Comisión Nacional
de Hidrocarburos

Asistencia Técnica para la integración
de áreas contractuales en zonas
terrestres, de la 3^a convocatoria de la
Ronda Dos

Septiembre, 2016

Figura 2. Mapa que muestra el detalle de la ubicación del clúster BG-01, la extensión superficial de los campos contenidos en el clúster, los pozos asociados a los campos y la infraestructura de producción existente (ductos).

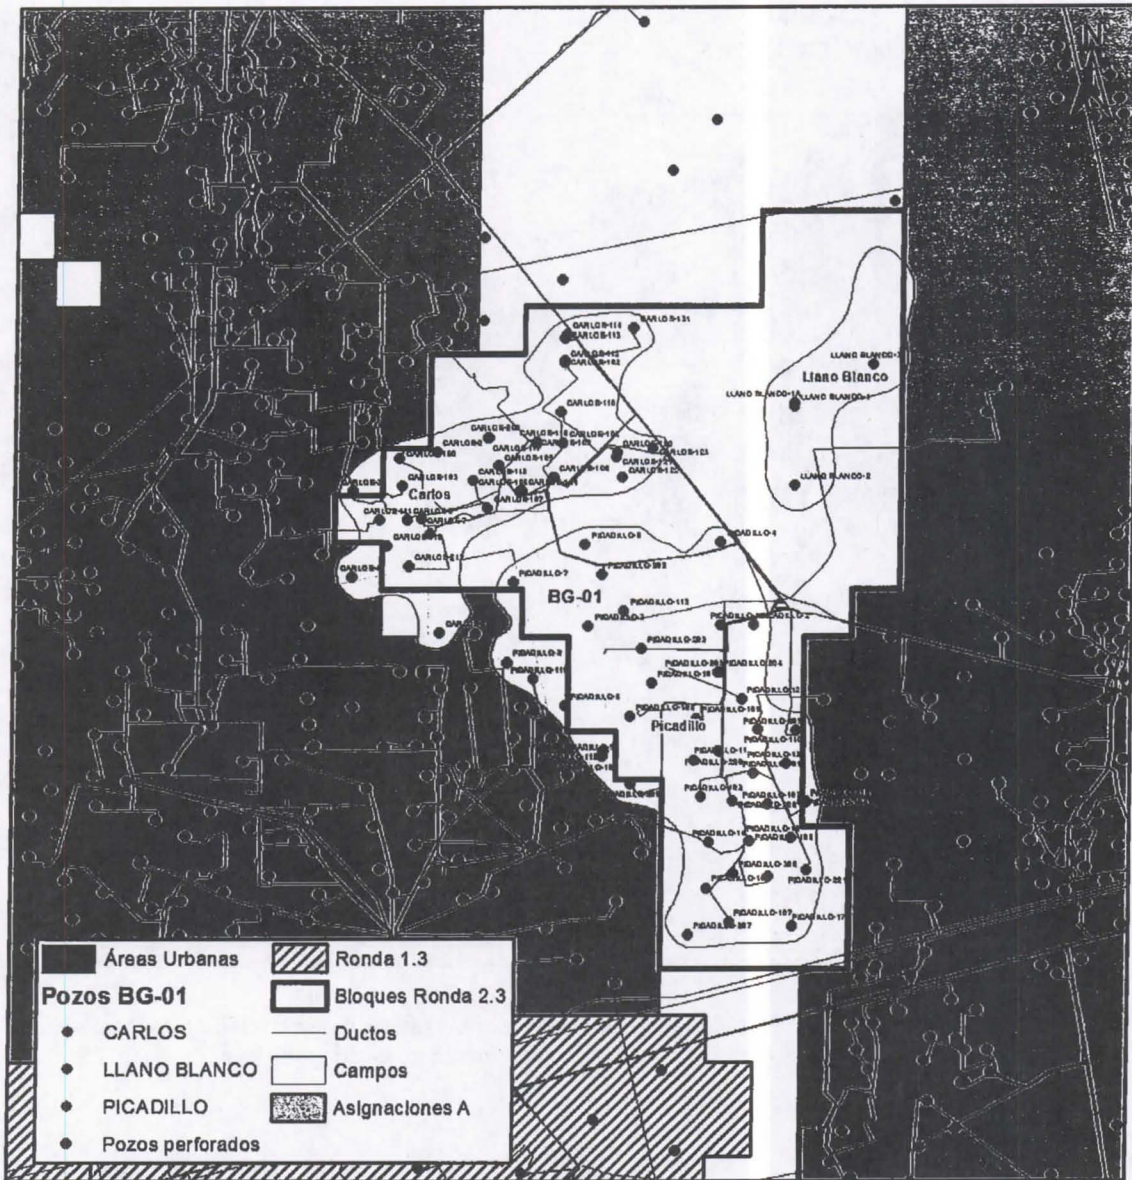
Para el caso del clúster BG-01, se observa que las proyecciones superficiales de los campos Carlos, Llano Blanco y Picadillo traspasan los límites geográficos del área delimitada por el clúster; extendiéndose parcialmente hacia asignaciones de extracción de Pemex. En este contexto y de acuerdo con la información disponible, existen pozos asociados con los campos Carlos y Picadillo, localizados dentro de Asignaciones de Pemex (Figura 3).

De acuerdo con la información disponible, los pozos correspondientes al campo Carlos y Picadillo fuera del área del clúster BG-01, presentan la siguiente condición:

1. Carlos-3: a 60 m fuera del área contractual.
2. Carlos-4: a 500 m fuera del área contractual.
3. Picadillo-5: a 40 m fuera del área contractual.
4. Picadillo-112: a 190 m fuera del área contractual (con producción).
5. Picadillo-9: a 220 metros fuera del área contractual.
6. Picadillo-16: a 220 metros fuera del área contractual.
7. Picadillo-206: a 100 m fuera del área contractual (con producción).
8. Picadillo-104: a 30 m fuera del área contractual (con producción).
9. Picadillo-312: a 70 m fuera del área contractual.

En este sentido y considerando la geometría propuesta del clúster BG-01, el contexto de las asignaciones de extracción de Pemex, la proyección superficial de la extensión de los campos y la distribución de los pozos perforados en torno a dichos campos, existe la posibilidad de un eventual proceso de unificación para los campos Carlos y Picadillo.

Esta unificación, se daría en caso de comprobarse la extensión propuesta de los campos antes mencionados fuera de los límites del clúster y en dónde se compartan derechos sobre las mismas formaciones productoras; es decir, entre los niveles estratigráficos productores de los campos dentro del clúster BG-01 y las formaciones amparadas en los títulos de las asignaciones de Pemex.

Por lo tanto, el Órgano de Gobierno de la Comisión recomienda no incluir el clúster BG-01, en tanto no se realicen las modificaciones pertinentes a las Asignaciones de Pemex, dados los planteamientos mencionados anteriormente.

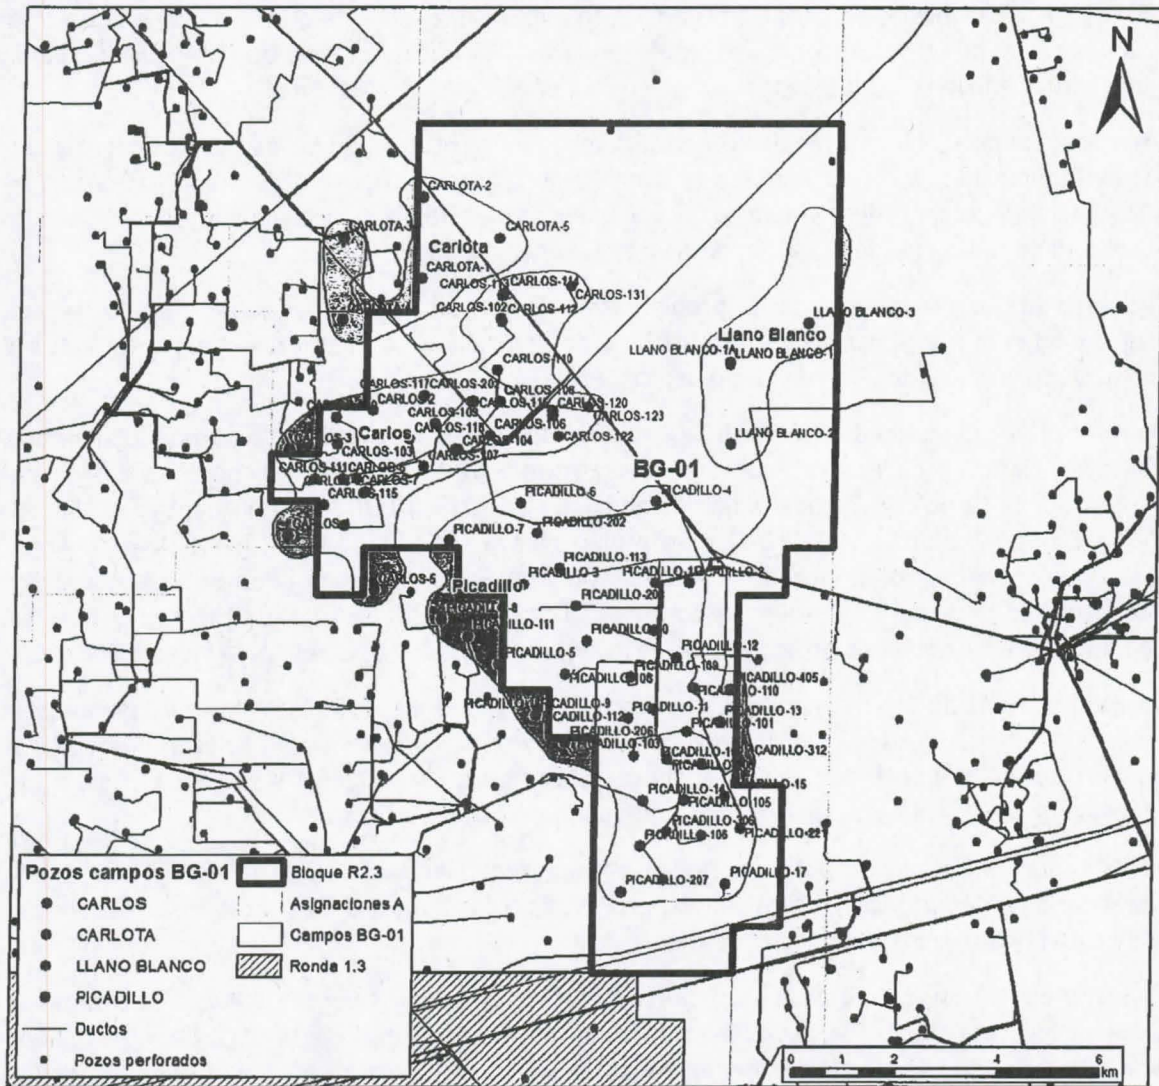
Considerando una eventual unificación y con la intención de mejorar el potencial del bloque en términos del área de exploración y el volumen remanente para la extracción, se identificó la existencia del campo Carlota en posesión del Estado ubicado contiguamente al norte, que de

incorporarse a este clúster, aumenta su atractividad en términos del volumen y área de exploración (Figura 3).

Esta modificación propuesta para el clúster BG-01 implica un aumento superficial de 79.4 km² a 99.25 km² y un aumento en el volumen original remanente de acuerdo con la Tabla 2.

Para el caso específico del clúster BG-01 y a fin de que se incluya la totalidad de los campos Picadillo, Carlos y Carlota, es conveniente se promueva un proceso de modificación de las Asignaciones tipo A de Pemex aledañas al clúster BG-01 (A-0303-Campo Santa Rosalía, A-0366-Campo Viboritas, A-0223-Campo Mojarreñas y A-0111-Campo Cuervito). Esto en el entendido que los campos incluidos en el clúster no fueron solicitados por Pemex en Ronda Cero, confirmando su desinterés sobre la continuidad para el desarrollo de los mismos y que las modificaciones necesarias no impactan a los campos asociados a las Asignaciones de Pemex.

Figura 3. Mapa que muestra el detalle de la ubicación del clúster BG-02, la extensión superficial de los campos contenidos en el clúster, los pozos asociados a los campos y la infraestructura de producción existente (ductos).

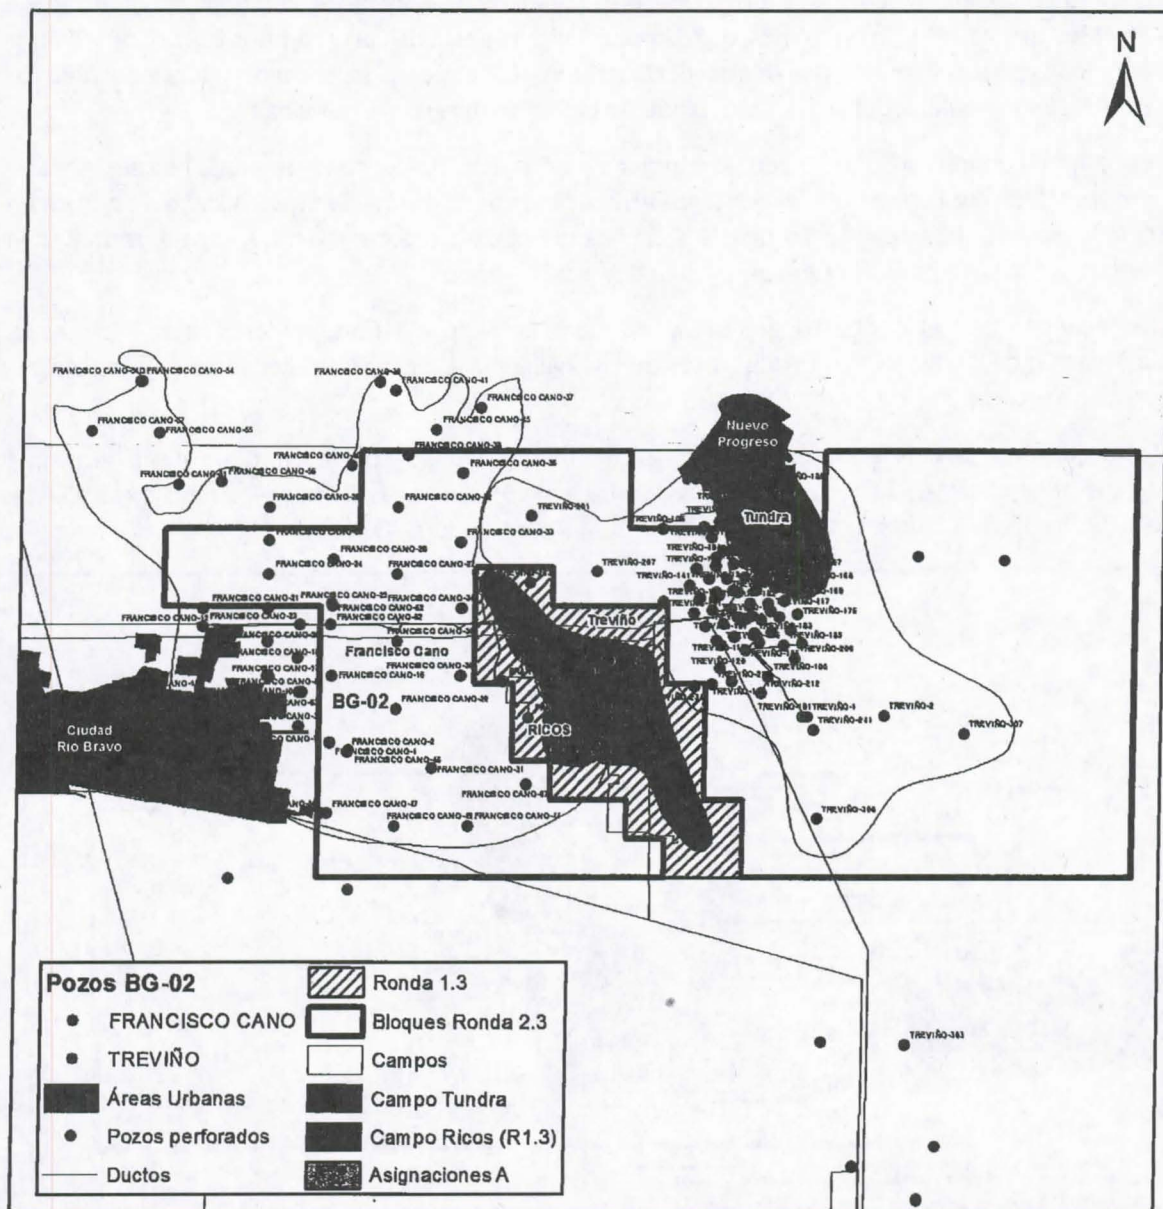
El clúster BG-02, localizado en la parte norte de la Provincia de la Cuenca de Burgos, contiguo a la zona fronteriza entre México y Estados Unidos, contiene los campos Francisco Cano y Treviño de acuerdo con la información proporcionada por Sener. Este clúster se encuentra rodeando al área contractual del campo Ricos de la R1.3, dónde el licitante ganador es la compañía mexicana Strata Campos Maduros S.A.P.I. de C.V.

En este clúster se observa que las proyecciones superficiales de los campos Francisco Cano y Treviño, traspasan los límites geográficos del área delimitada por el clúster; ambos extendiéndose parcialmente hacia el Bloque Ricos licitado en la R1.3. Asimismo, la geometría propuesta para el clúster BG-02, considera las áreas urbanas de las comunidades de Nuevo Progreso y Ciudad Río Bravo, en el Estado de Tamaulipas; de tal manera que las proyecciones superficiales de los campos Treviño y Francisco Cano, no se encuentran cubiertas por la superficie del clúster hacia la zona de dichas comunidades (Figura 3).

Adicionalmente, derivado de la extensión observada del campo Francisco Cano, la situación de los pozos perforados en el campo y la delineación de sus límites ajustados a la línea divisoria entre México y Estados Unidos; la probabilidad de que se trate de un yacimiento transfronterizo es alta. En este sentido, en caso de confirmarse la continuidad física más allá de la línea fronteriza del campo Francisco Cano, se tendrá que establecer una participación obligatoria de

al menos 20% a Pemex para el clúster BG-02. Esto, de conformidad con el artículo 17 de la Ley de Hidrocarburos.

De acuerdo con el contexto geológico del campo Francisco Cano y con miras a evitar la unificación de los intervalos productores de gas hacia el lado estadounidense de la Frontera, se propone un reajuste del clúster BG-02.

Figura 4. Mapa que muestra el detalle de la reconfiguración propuesta para el clúster BG-02, consistente en su reconfiguración hacia el área contigua con la frontera y su extensión hacia el este del clúster.

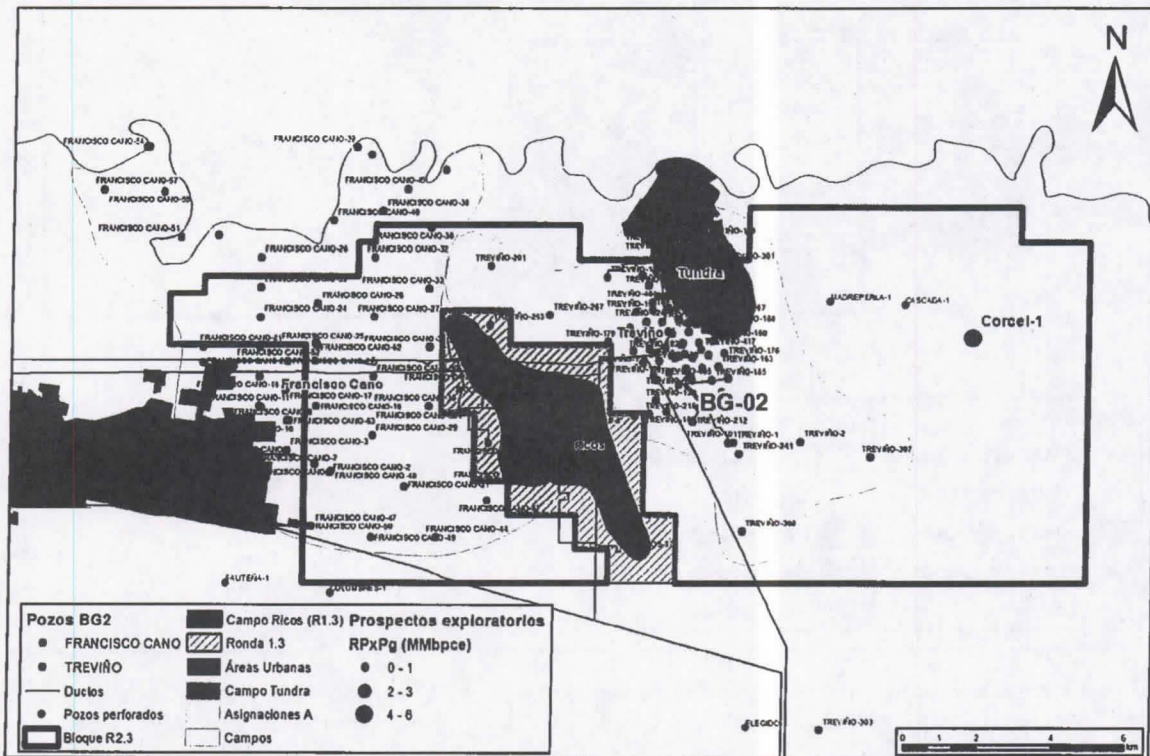
Este ajuste de la configuración geométrica del bloque hacia la parte contigua de la frontera, consistente en dejar al menos 800 m de separación con la línea fronteriza y su extensión hacia el este, implica un aumento de 149.6 km² a 162.9 km² (Figura 4).

Figura 6. Mapa que muestra el detalle de la reconfiguración propuesta para de los clústeres BG-03 y BG-04, consistente en un aumento en la superficie de ambos.

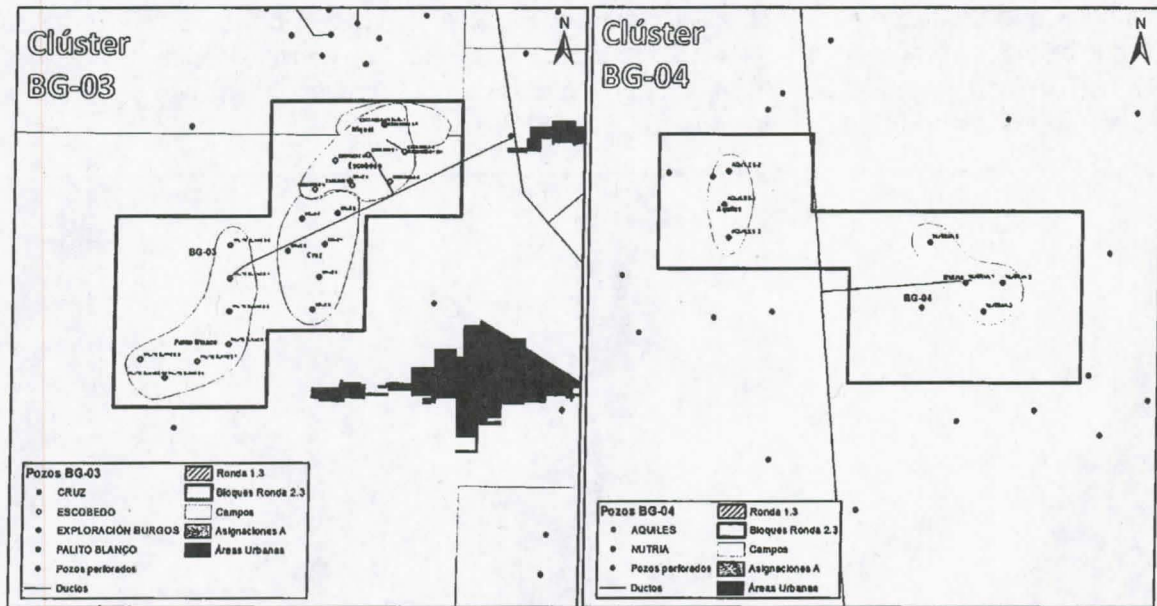
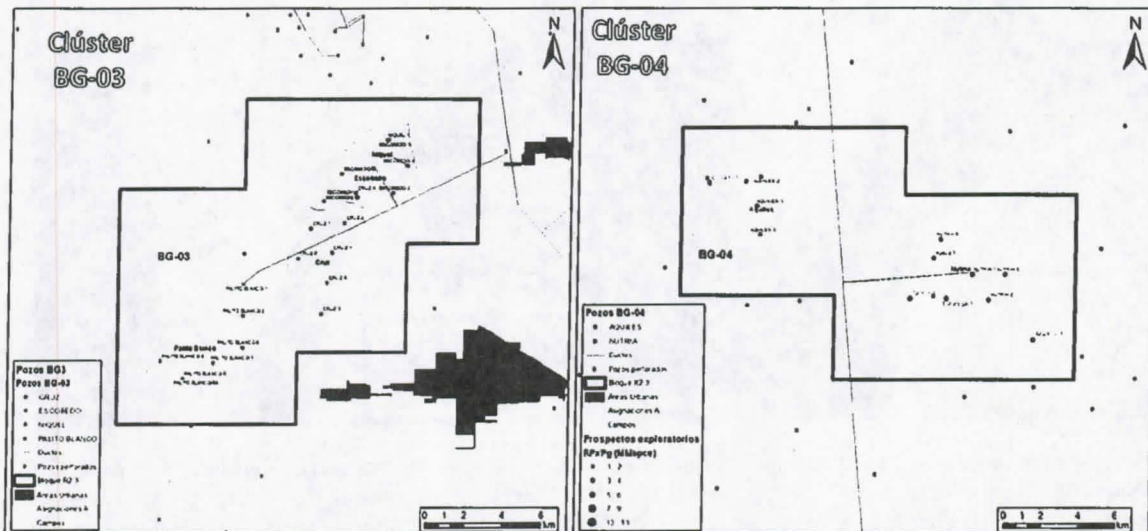
La geometría de los clústeres BG-03 y BG-04 abarcan totalmente las proyecciones superficiales de los campos contenidos en cada uno de los clústeres y no presentan restricciones asociadas a comunidades urbanas aledañas. Por lo que derivado de la revisión de su respectiva geometría, no se detectaron problemas de unificación o alguna otra eventualidad para la consideración de la columna geológica completa dentro de cada uno (Figura 5).

En este caso, con miras a aumentar el atractivo económico de los bloques y para prevenir que la posible extensión en el subsuelo de los campos no sea abarcada completamente, se propone un aumento en ambos clústeres de 130 km² a 200 km² (Figura 6).

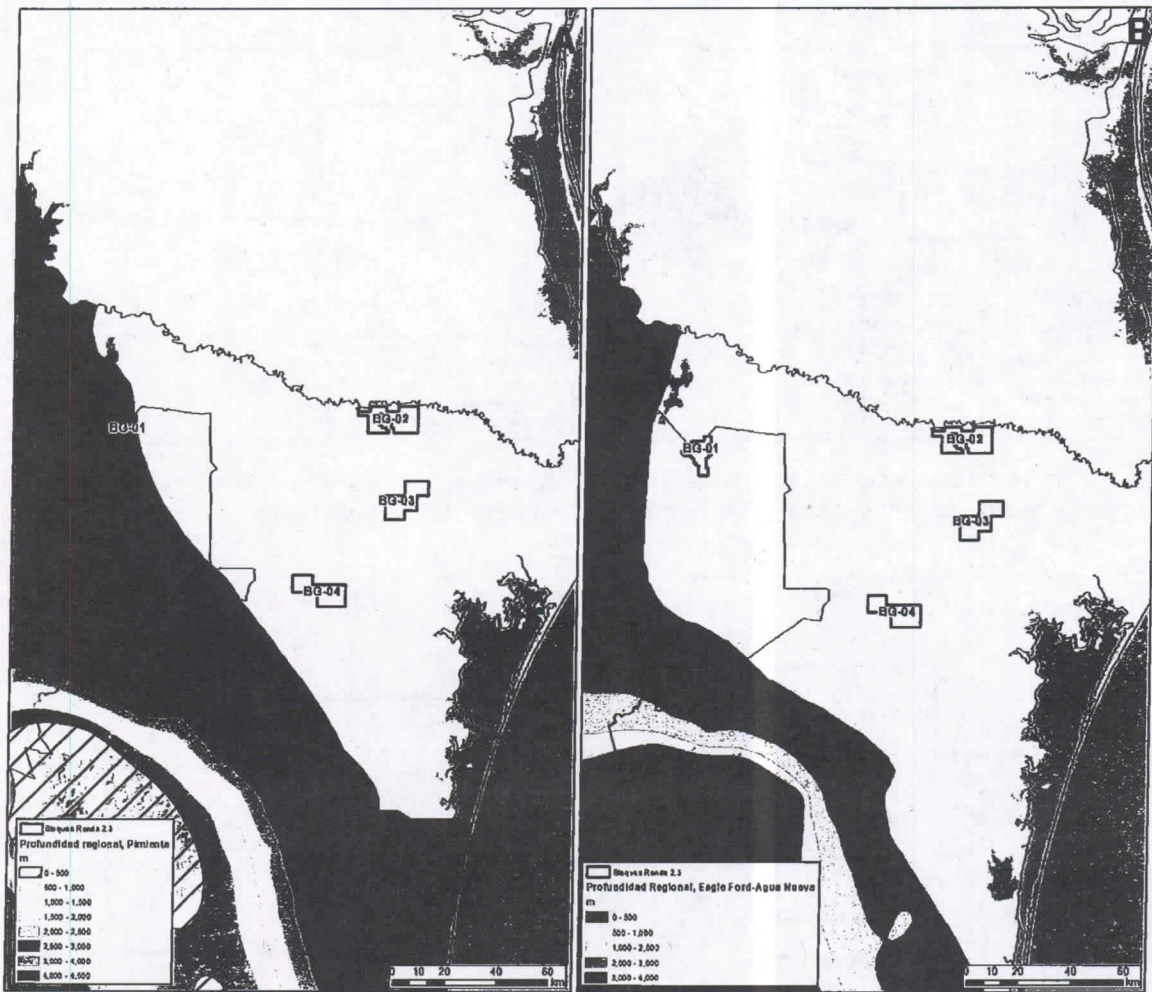
Las áreas donde la profundidad de los potenciales Plays no convencionales son mayores a 4,000 m, tienen riesgos de porosidad reducida por efecto de la compactación, zonas geopresurizadas,

ventanas operativas estrechas y operaciones complejas por manejar herramientas sensibles a grandes profundidades, con un riesgo muy alto de perder el pozo.

Considerado esto, los clústeres propuestos en la Provincia de la Cuenca de Burgos se encuentran en áreas dónde la profundidad de los Plays no convencionales es mayor a 4,000 m; haciendo que la prospectividad en este tipo de yacimientos para los clústeres resulte operativamente inviable; cumpliendo el criterio establecido por Sener en este rubro (Fig. 7).
